CAAC 适 航 指 令

编号: CAD2013-B737-15

一. 标题: 检查飞机反推系统防火封严

Figure 1, Fastener Removal of the Retainer Support on the Left Thrust Reverser Half

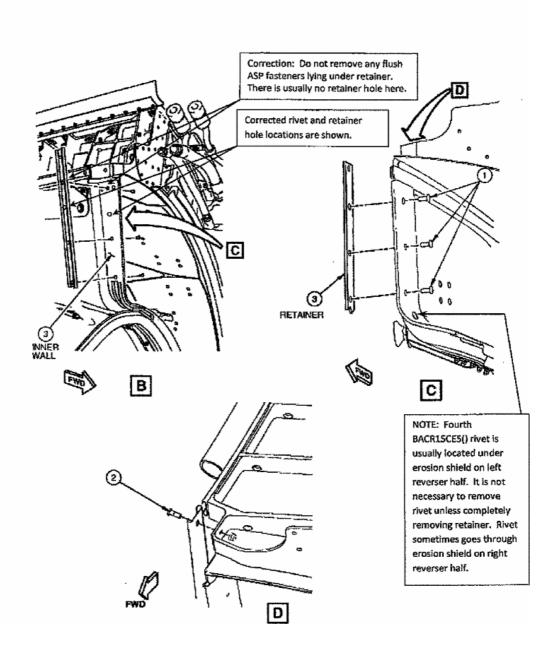
- B、本指令参考了波音特别关注服务通告 737-78-1086 R1, 但存在下述例外情况。
- (1) 在服务通告中,图10中表格的(a)行中的注释参考了"(a)",应被取代为参考注释(b)行。
- (2)本指令的图1和图3标题为"拆除左(右)反推半环挡板支撑的紧固件",其视图B显示了在三个可调持续预加载(ASP)的紧固件中部的顶部紧固件。在拆下保持环时不要求拆除上述顶部紧固件。本指令中的图为这些紧固件给出了正确的信息。
- (3)本指令的图2和图4标题为"在左(右)反推半环挡板支撑后面安装新的支架",其视图B显示了顶部的铆钉孔。铆钉孔实际在三个可调持续预加载的紧固件的下面。本指令中的图为这些铆钉孔给出了正确的信息。
